Nieuwe generatie koppelstukken voor trailers

WABCO heeft de generatie koppelstukken met filters voor de trailermarkt uitgebreid.

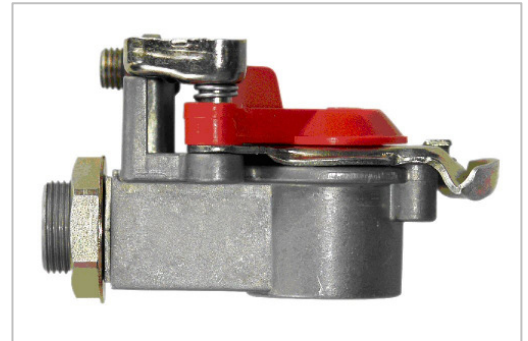
Deze nieuwe generatie onderscheidt zich door het bijzonder vlakke ontwerp – de hoogte kon in vergelijking met het bekende koppelstuk met filter met 16 mm worden verlaagd.

Daardoor wordt het gewicht verlaagd en de nodige montageruimte verkleind.

Bovendien werden twee varianten met voorgemonteerde insteekkoppelingen voor leiding 8x1 ontwikkeld. Dat spaart tijd en kosten bij de montage.
